Ons kenmerk: WFN1515468
Tel: 058-292 2612 / J.P. van der Kloet

Cluster Plannen
Uw kenmerk: 20150724-2-11335

Onderwerp:
Wateradvies Sluisdijk 30 te Joure

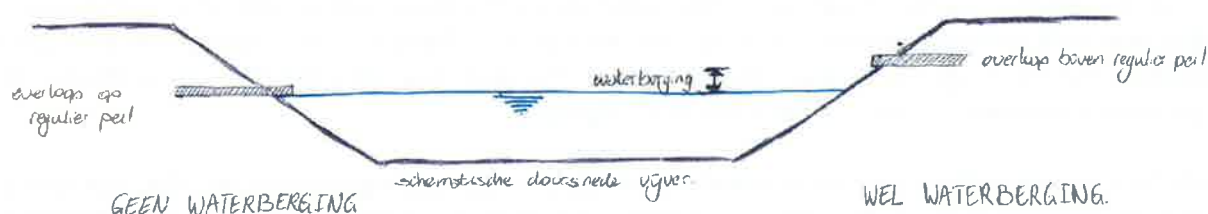
Een vijver met overloop kan alleen worden gebruikt als waterberging wanneer er tussen het reguliere waterpeil in de vijver en de onderkant van de overloop ruimte aanwezig is om water te bergen. Een vijver waarin het reguliere peil wordt gehanteerd door de overloop kan niet dienen als waterberging. Zie ook de onderstaande schematische doorsnede van een vijver.

De vijver moet een bepaalde hoeveelheid water kunnen bergen voordat het overloopt naar het omliggende watersysteem. Bij een toename aan verharding van 941 m² gaat dit om een capaciteit van 47 m³. Dit is de ruimte die minimaal tussen het reguliere waterpeil en de onderkant van de overloop aanwezig moet zijn. De capaciteit van 47 m³ moet altijd zo snel mogelijk weer beschikbaar komen voor een volgende bui. De opvang mag afvoeren met maximaal 1,33 l/s/ha, voor een oppervlak van 941 m² betekent dit een maximale afvoer van 0,45 m³ per uur. Een andere vraag die speelt bij een vijver met overloop is hoe de vijver gevoed wordt. Een voordeel van een vijver die is aangesloten op het omliggende watersysteem is dat deze vanuit dit bestaande watersysteem gevoed wordt. Bij een vijver met overloop is dit niet mogelijk.
